Mission régionale d'autorité environnementale
Grand Est

**Avis sur l'ouverture de travaux miniers et la modification des
conditions d'exploitation
d'un dispositif de géothermie sur nappe à Strasbourg (67)
porté par la société CIC Est**

n°MRAe 2024APGE5

Nom du pétitionnaire	CIC Est
Commune	Strasbourg
Département	Bas-Rhin (67)
Objet de la demande	Autorisation d'ouverture de travaux miniers (forage d'un puits) et modification des conditions d'exploitation d'une installation de géothermie sur nappe
Date de saisine de l'Autorité environnementale	28/12/2023

Illustration 3: périmètres d'exploitation et de protection sollicités

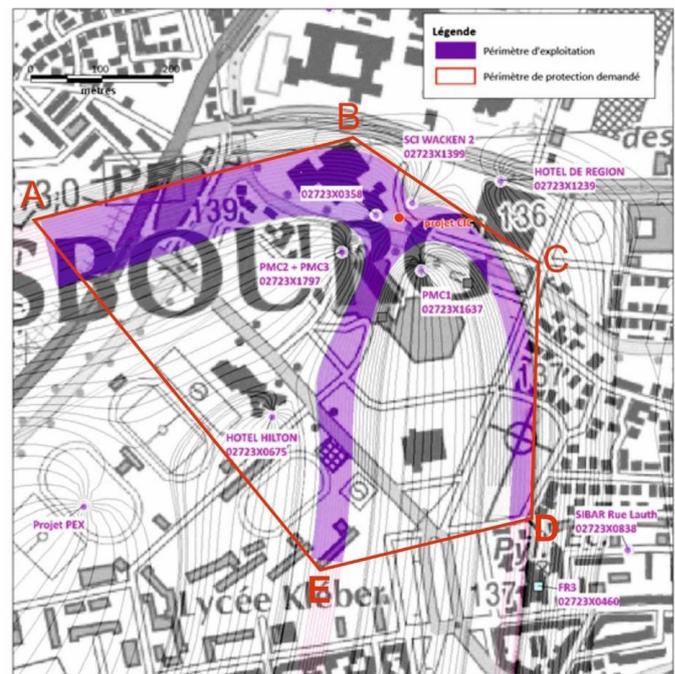
CIC Est demande la protection de son système géothermique par l'établissement d'un périmètre de protection visant à contraindre de nouveaux projets ayant des impacts sur les eaux souterraines à la démonstration de l'absence d'incidence sur le système de CIC Est et à leur interdiction dans le périmètre d'exploitation de l'ouvrage.

Compte tenu des autres ouvrages et des périmètres d'exploitation et de protection leur étant affectés, l'Ae constate d'une part une interférence entre puits dans le secteur et d'autre part, à terme, le gel de tout développement géothermique dans le secteur par cumul de projets. Elle s'étonne de l'absence de démarche concertée entre les exploitants de dispositifs de géothermie sur nappe voire de mutualisation des puits et réseaux qui permettraient de minimiser les interférences entre puits et les cumuls d'impacts sur l'environnement, ainsi qu'une sobriété de consommation du potentiel géothermique local et un partage élargi de cette énergie à d'autres bâtiments et usagers.

Concernant l'interdiction de nouvel ouvrage dans le périmètre d'exploitation, l'Ae s'est interrogée sur le frein aux dispositifs géothermiques par cette interdiction alors que le PLUi de l'Eurométropole de Strasbourg impose les dispositifs mobilisant des énergies renouvelables pour la régulation thermique des bâtiments. ***Elle rappelle son encouragement à une réflexion de partage et mutualisation de la ressource géothermique entre usagers à partir des ouvrages existants ou projetés.***

L'Ae recommande aux porteurs de tels projets et aux services de l'État en charge des questions d'aménagement du territoire, des eaux souterraines, de l'énergie et du climat, de mener, en lien avec l'Eurométropole de Strasbourg et les exploitants et professionnels de la Géothermie concernés, une étude spécifique de l'incidence de la multiplication des projets géothermiques dans le secteur de Strasbourg et plus largement de l'EMS sur les eaux souterraines
